Stadt Oberhausen	Drucksache Nr. B/16/5360-01	Termin 16.12.2019	Rat der Stadt		
<u>Beschlussvorlage</u>			öffentlich		
Termin	Gremium		Vorlage zur*	Ergebnis	Beschluss- kontrolle*
16.12.2019	Rat der Stadt		B

Ergänzung Neumarkierung der Teutoburger Straße

Beschlussvorschlag

69 **Abbildung 1: Derzeitiges und geplantes Regelprofil**

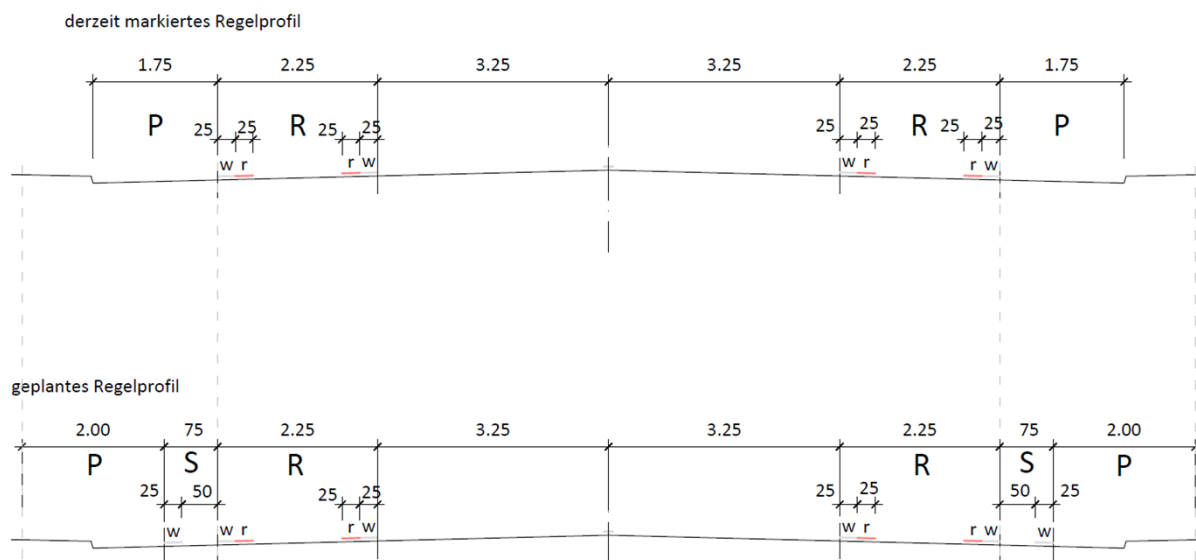
55 Um das fahrbahnbeschädigende Abfräsen des falsch markierten Parkstreifens zu vermeiden, soll das
56 in der Abbildung 1 geplante Regelprofil mit halbseitigen Hochbordparken umgesetzt werden. Hierzu
57 wird neben den markierten Radfahrstreifen durch zusätzliche Markierung eines weißen Breitstriches
58 ein den Richtlinien entsprechender Sicherheitstrennstreifen von 0,75 m entstehen. Dadurch wird
59 zudem eine den Regelmaßen der Richtlinien entsprechende Radverkehrsführung auf der gesamten
60 Strecke erreicht. Durch die Anordnung des halbseitigen Hochbordparkens werden keine weiteren
61 Stellplätze entfallen. In einzelnen Bereichen können durch die Anordnung des halbseitigen
62 Hochbordparkens im Vergleich zur derzeit in Markierung befindlichen Planungen einzelne Stellplätze
63 gewonnen werden. Weitere mögliche Stellplätze werden noch im Einzelfall vor Ort geprüft.

65 Der neue Straßenquerschnitt ist in Abb. 1 dargestellt.

71 Der geplante Querschnitt kann ohne Entfernung der fehlerhaft markierten Breitstrichlinien erfolgen und
72 somit eine zusätzliche Fahrbahnbeschädigung vermieden werden. Hierzu wird auf beiden
73 Straßenseiten je eine zweite Breitstrichlinie zum Erzielen des Sicherheitstrennstreifens neben der
74 falsch markierten Linie zum Hochbord hin aufgebracht.

1. Der Rat der Stadt übt sein Rückholrecht im Sinne des § 1 Abs. 6 der Zuständigkeitsordnung vom 19.11.2018 aus.
2. Der Rat der Stadt Oberhausen beschließt die Ergänzung eines Sicherheitstrennstreifens zum Radfahrstreifen auf der Teutoburger Straße. Hierzu ist beidseitig ein zusätzlicher Breitstrich im Abstand von 75 cm zum Radfahrstreifen zu markieren und halbseitiges Hochbordparken anzuordnen.

Blatt 5

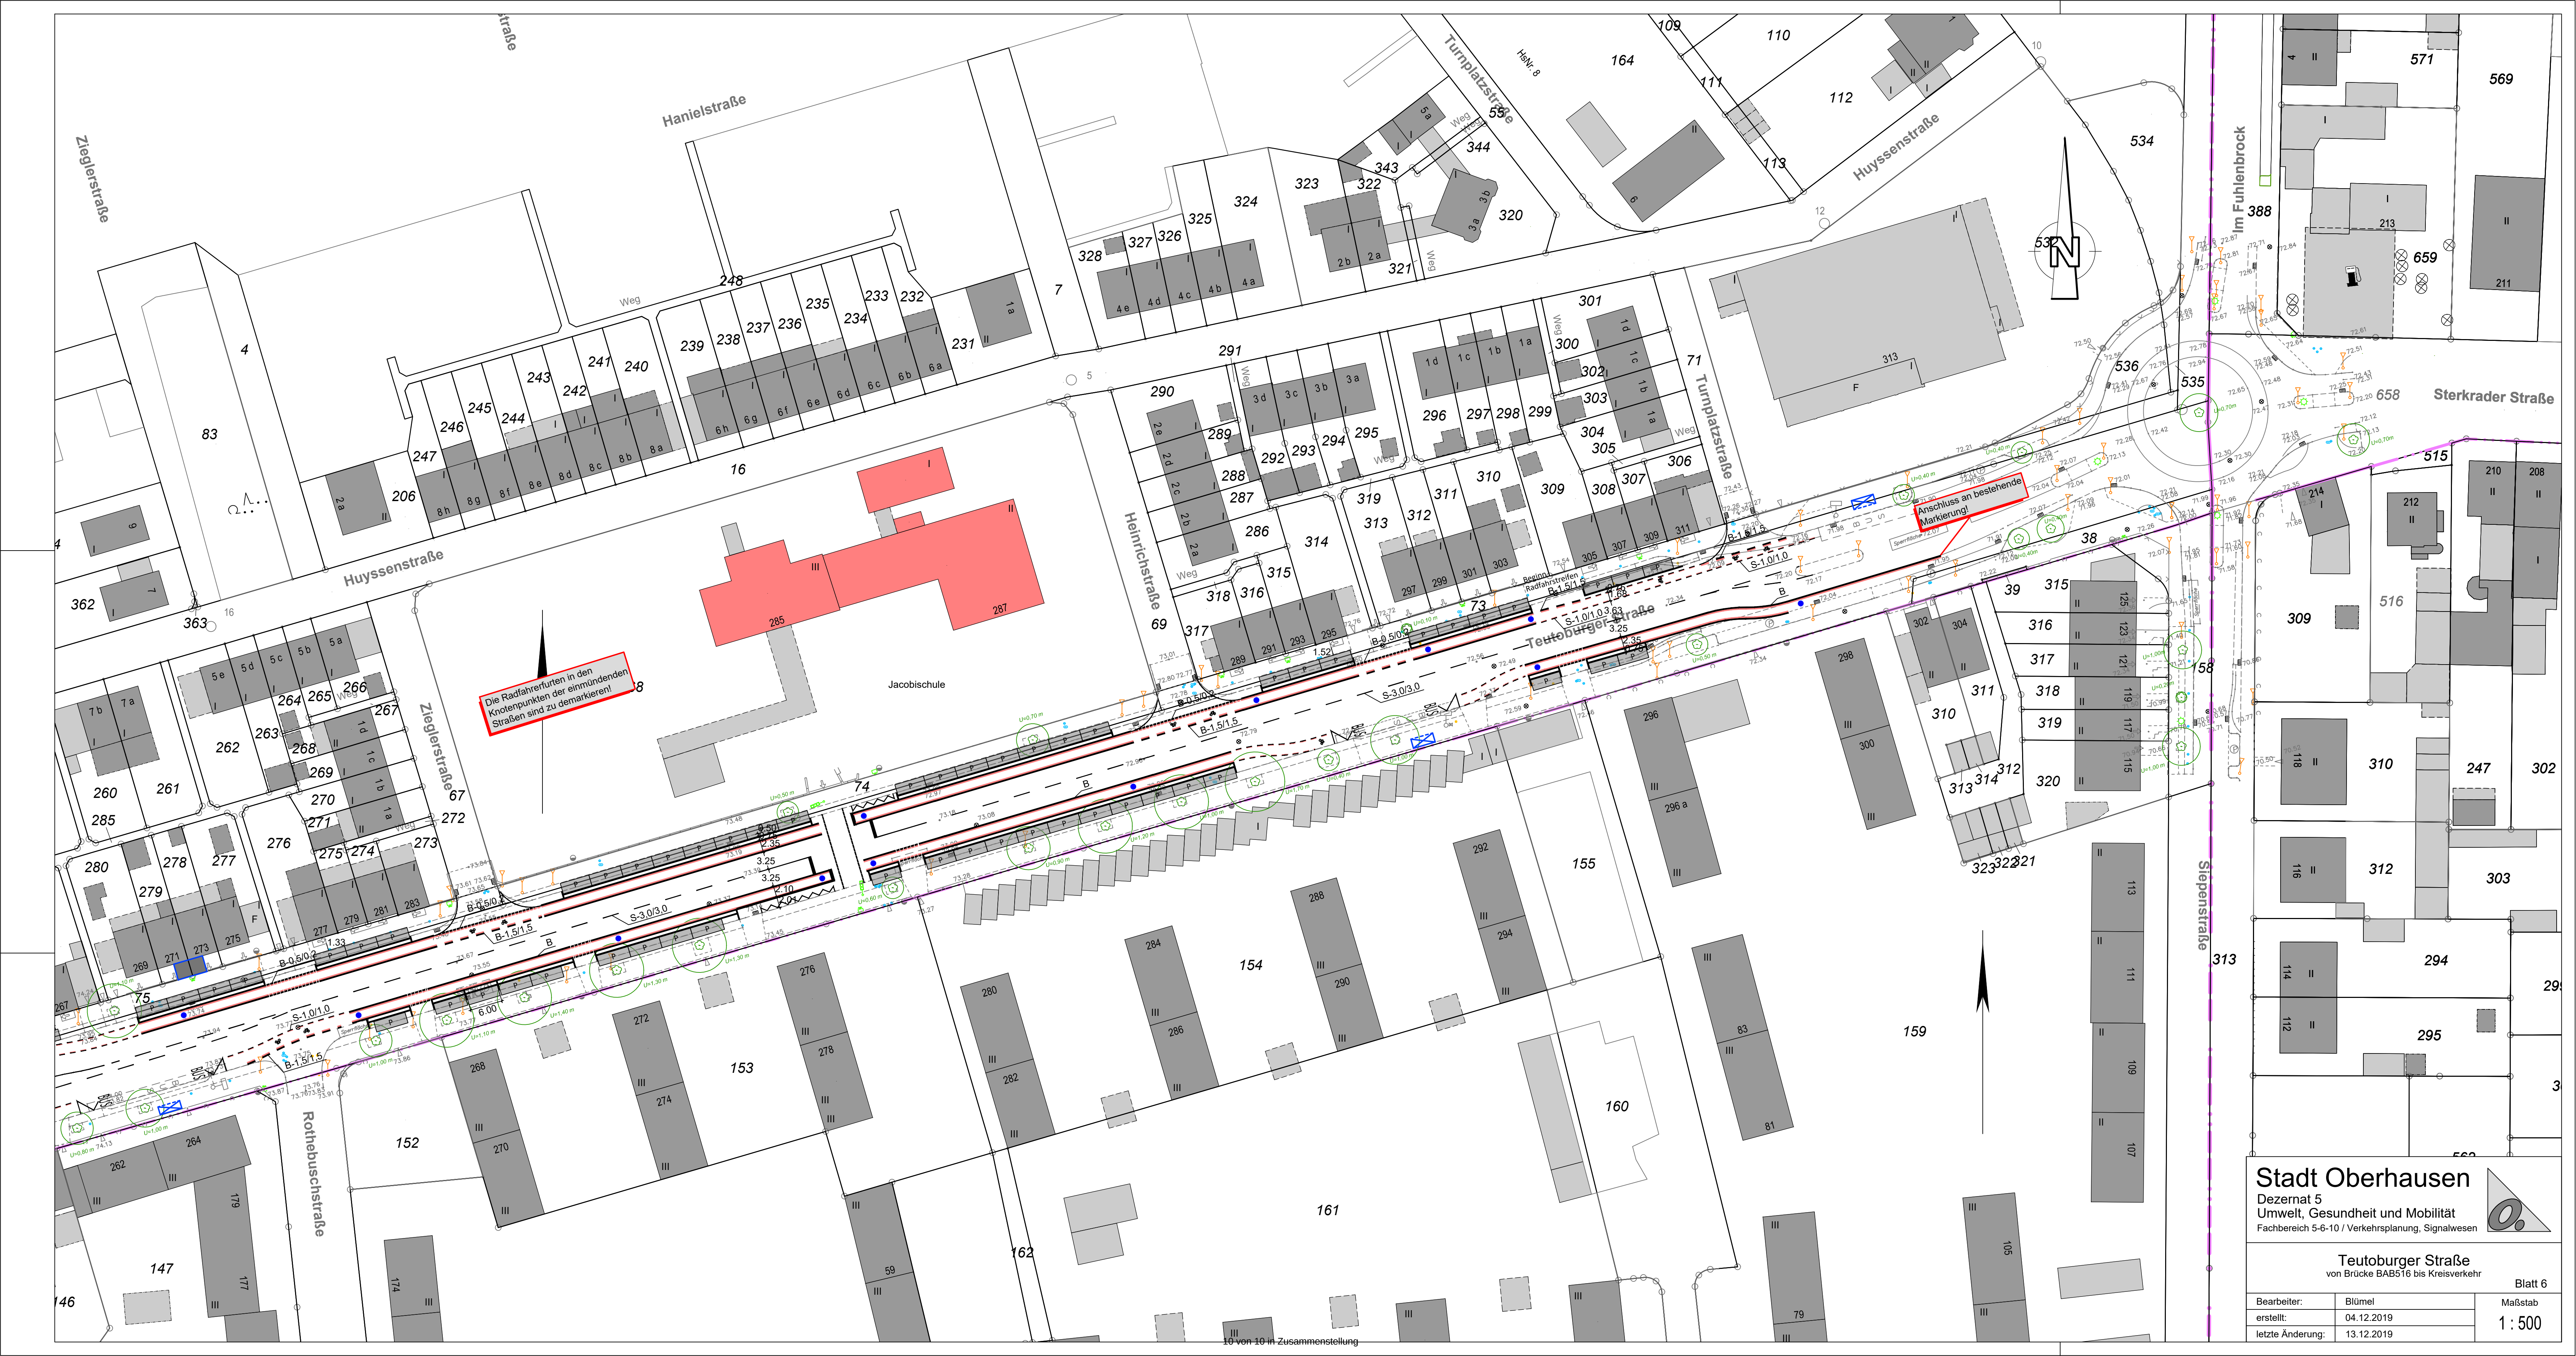
Die Radfahrerfurten in den Knotenpunkten der einmündenden Straßen sind zu demarkieren!

Anschluss an bestehende Markierung!
